東京電力ホールディングス株式会社福島第一原子力発電所 1 / 2号機排気筒ドレンサンプピット水位低下事象に係る同社からの報告に対する評価及び今後の対応について（案）

令和 2 年 6 月 3 日
原子力規制委員会

図3-1 1/2号機排気筒ドレンサンプピット水位データ

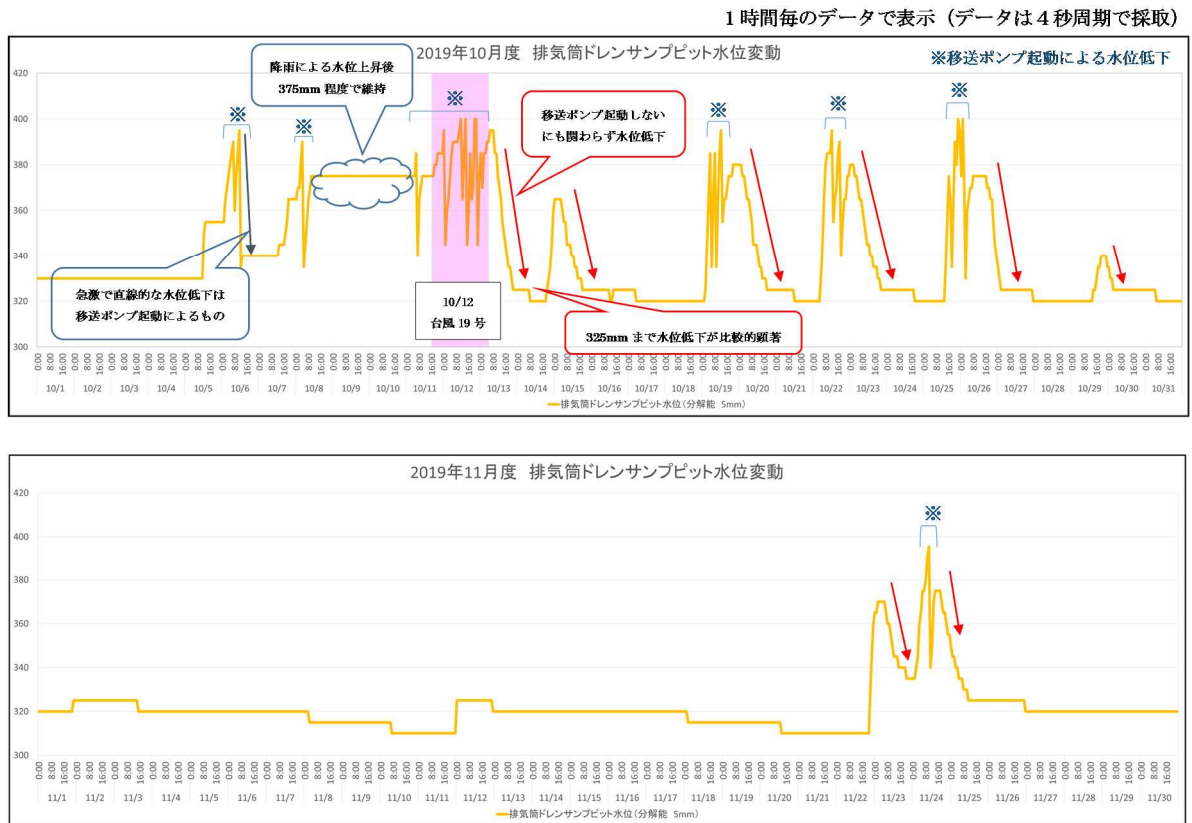
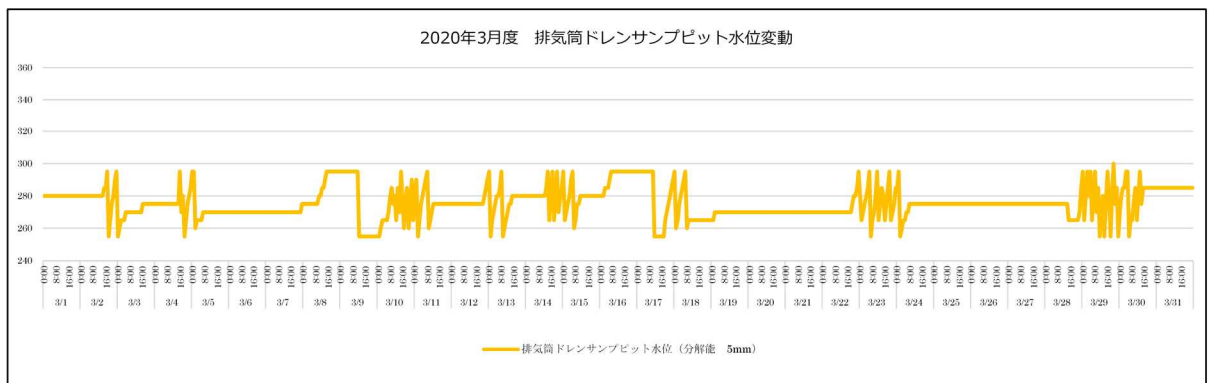
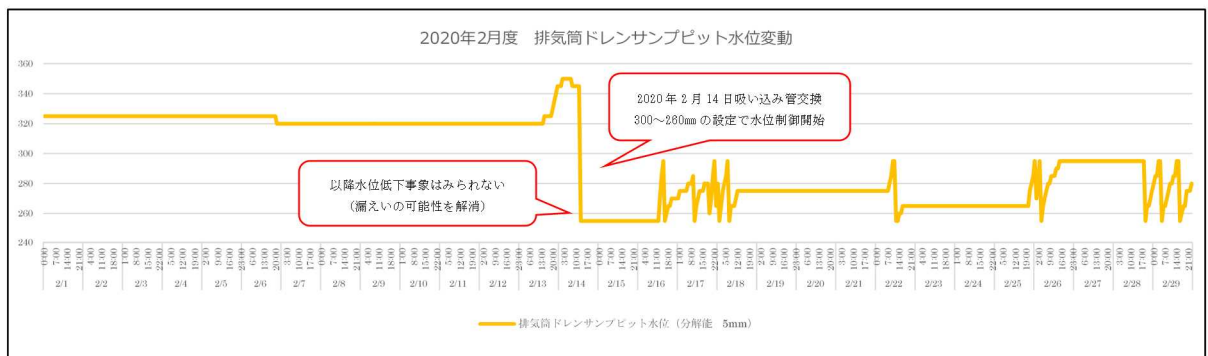
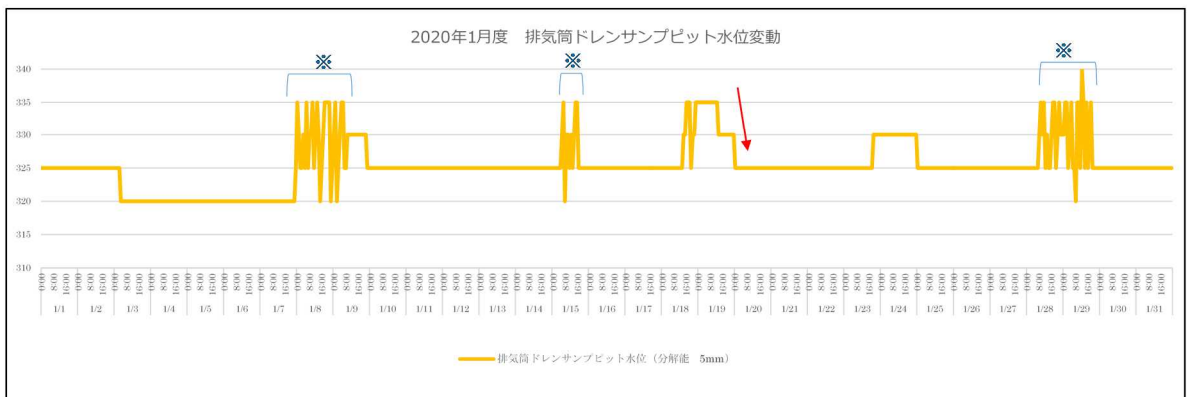
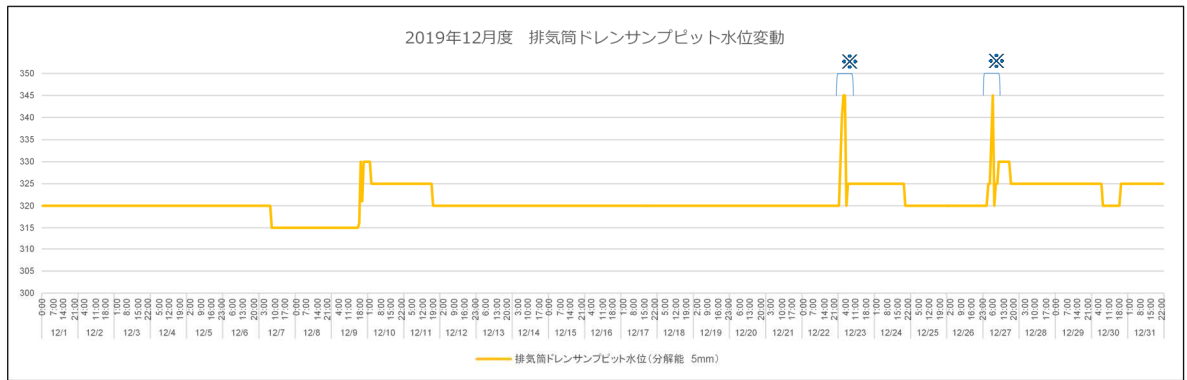
当該ピット周辺は、高線量率であり詳細な調査を行うことが困難であるため、原因の特定には至っていないが、過去の当該ピットの水位の傾向を確認したところ、325mm で水位が安定していることから 325mm より上部の部分に漏えいの要因があるとしていることについては妥当であると考えられる。

図5 水位管理の変更（東京電力報告書より抜粋）

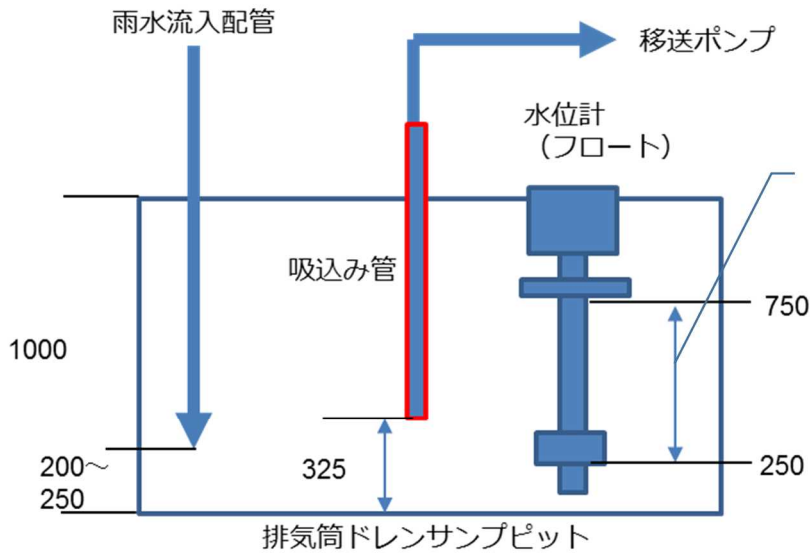
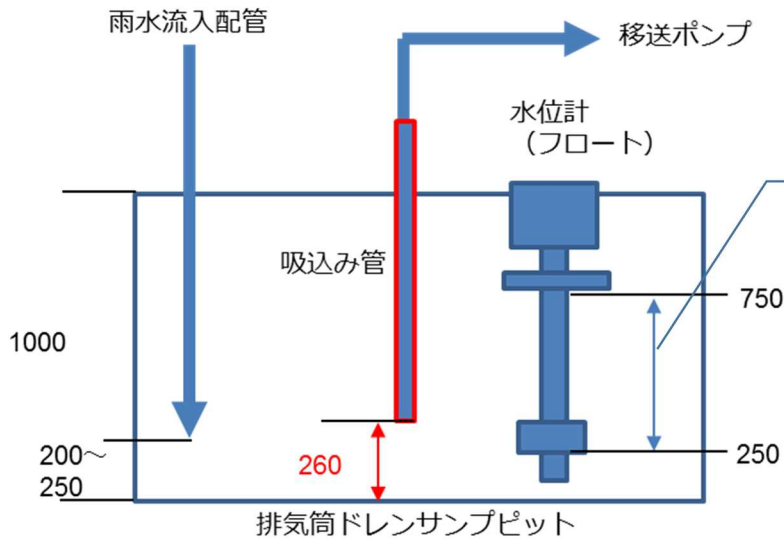
東京電力では、汚染拡大防止のための応急対策として令和元年 11 月 27 日にポンプ起動設定値をピット底面から 340mm に変更したが、この設定値は漏えい箇所 (325mm) より高い位置にあるため追加の漏えいの可能性があった。このため、ポンプ吸込み管を交換することにより吸込み位置を下げ、令和 2 年 2 月 14 日に再度ポンプ起動設定値を 300mm に変更している。これにより、追加的な放射性物質の漏えいは生じていないものと評価する。

今回の事象の推定原因を踏まえ、移送ポンプ起動設定値が漏えい箇所よりも低い 300mm であることを確認した。また、恒久的な対策の 1 つとして令和 2 年 5 月 1 日に排気筒の上部に蓋を設置して雨水の流入を防止したことを確認した。これらの変更を含め当該ピットからの漏えいは止まっていることから、対策としてはおおむね妥当であると評価する。

●水位計による移送
ポンプ吸込み制御値
<2020.2.14>
起動設定値：300mm
停止設定値：260mm

吸込み下限値を 325mm から 260mm まで下げる。
水位管理を 325mm 以下で管理可能。
また、吸込み下限値を 250mm 以上とすることで、雨水流入配管の水封を維持。
